# 改善箇所説明図

## 改善箇所

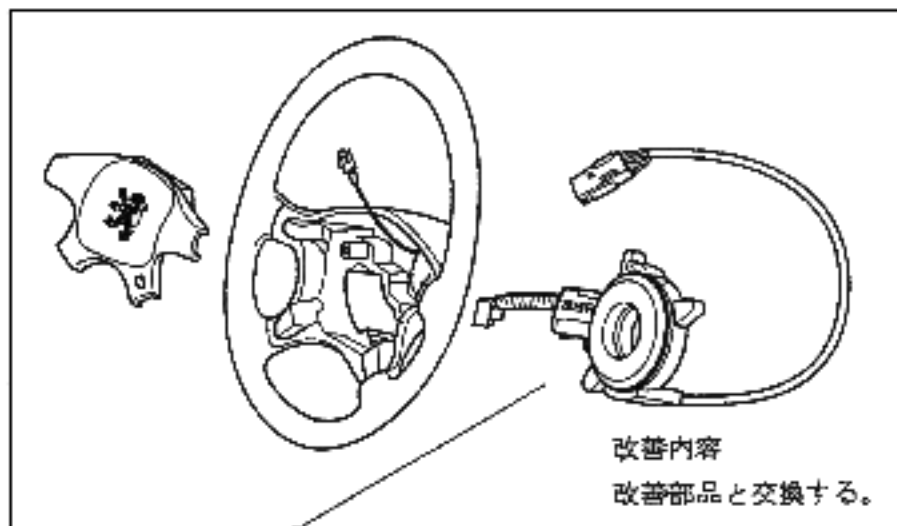
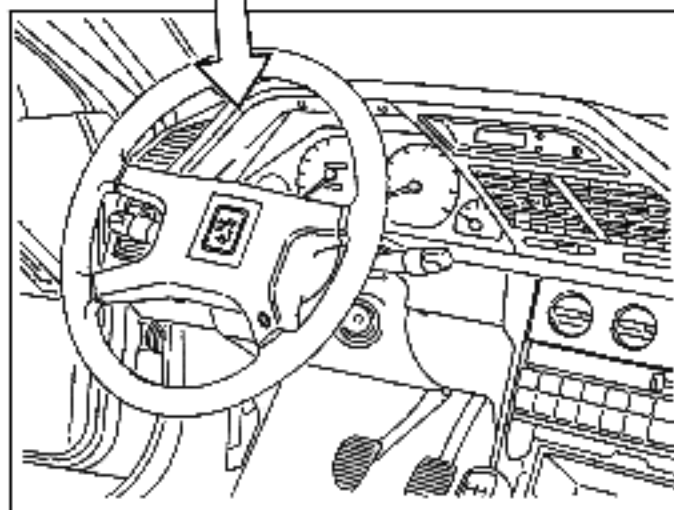
エアバッグの構成部品である  
ロータリースイッチが、接触  
不良をおこし事故等の前面衝  
突時にエアバッグが展開しな  
い恐れがあります。

## 作業終了識別

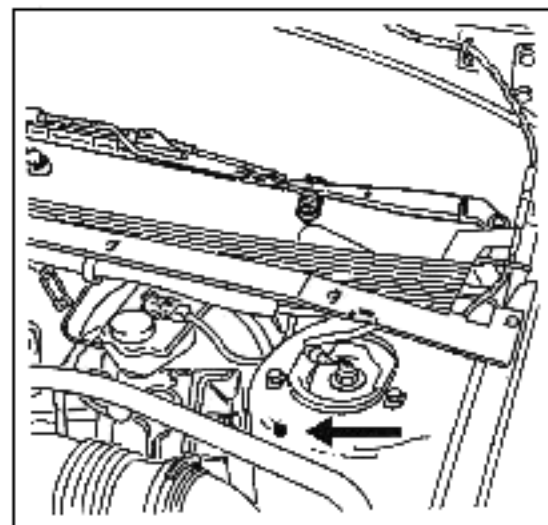
以上の作業終了後、ストラット上部に黄色いペイント  
マークを付ける（上図指示部）
